**Modulo per la presentazione delle osservazioni per i piani/programmi/progetti sottoposti a
procedimenti di valutazione ambientale di competenza statale**

“Potenziamento della Linea Venezia – Trieste. Posti di Movimento e Varianti di Tracciato. PdM San Donà di Piave, PdM Fossalta di Portogruaro, Variante Portogruaro e Variante Isonzo”

CUP: J34H16000620009

Figura 45: sezione tipo in rilevato in corrispondenza della ex stazione di Pieris

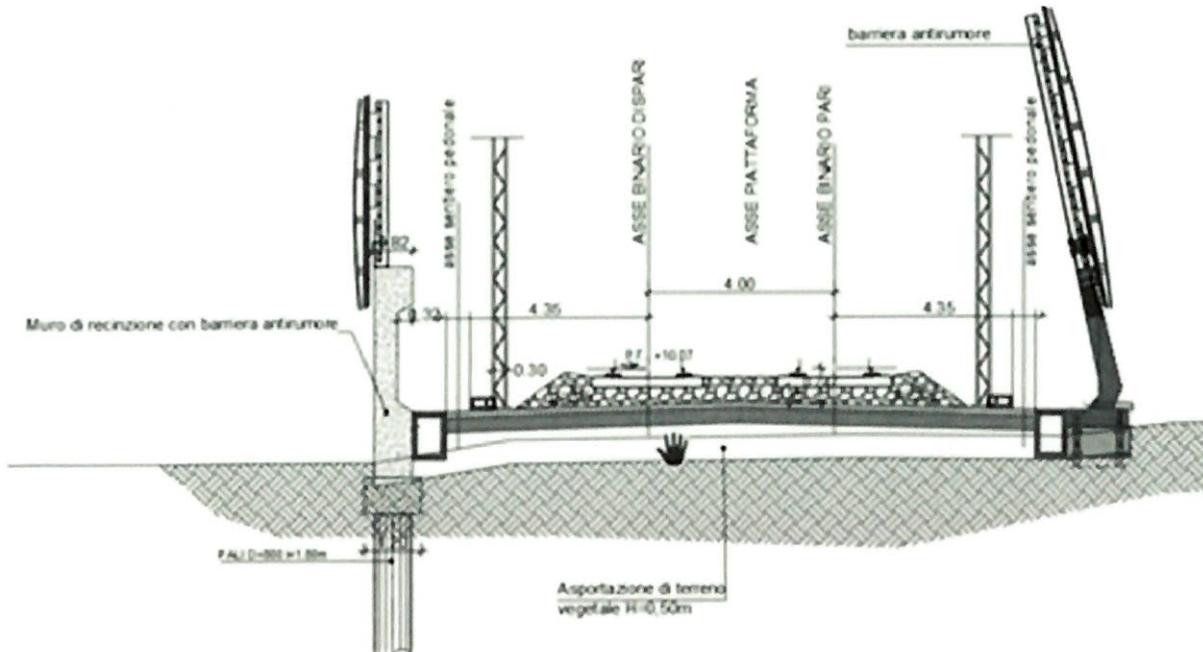
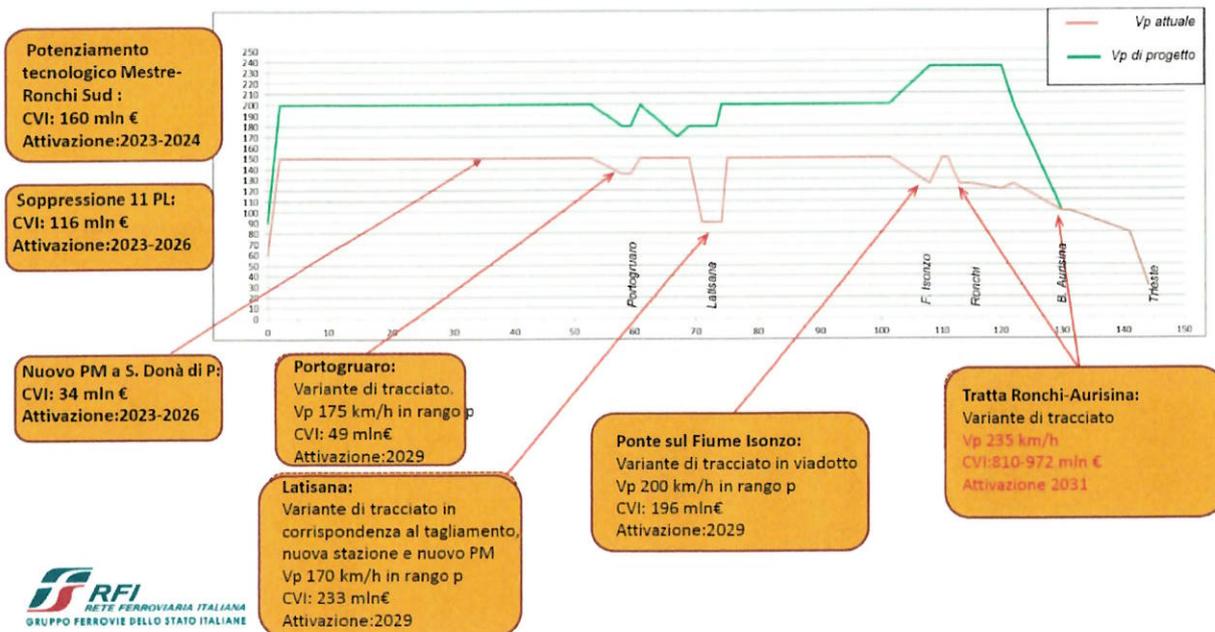
5) IMPATTO ACUSTICO: fermo restando quanto già riportato, si pone l'attenzione sul documento "LOTTO 4: **Mappe acustiche post mitigazioni periodo diurno e notturno**": nell'abitato di Pieris (via Rebez) le mappe **evidenziano come di notte – anche a fronte di tutte le mitigazioni poste in essere - un intero quartiere avrà rumori superiori ai 50 db**, impatto acustico evidentemente notevole se consideriamo la frequenza di treni ipotizzata in precedenza, cioè **un treno ogni tre minuti**. Il tutto nonostante la prevista installazione di barriere antirumore alte 8 metri. Va detto che le opere in progetto rappresentano una situazione migliorativa dal punto di vista acustico rispetto all'opzione zero (atteso che in tutti questi anni non sono state installate barriere di alcun tipo), ma apparentemente non risolutiva, a cui si aggiungono tutte le problematiche legate alla presenza di un muro di oltre otto metri e pertanto si ravvede la necessità di

rivedere la soluzione individuata o di considerare ulteriori opere mitigative e compensative. Il problema delle barriere architettoniche, così come quello del superamento dei passaggi a livello che tanti disagi causano sia ad automobilisti sia ai pendolari che utilizzano il treno è un problema diffuso su tutto il territorio regionale, pertanto si chiede di stralciare questi interventi puntuali dalle “grandi opere” e di realizzarli subito con singoli appalti, strumenti sicuramente più veloci e immediati per risolvere problematiche sospese da anni considerati anche i numerosi finanziamenti pubblici già stanziati per la loro realizzazione.
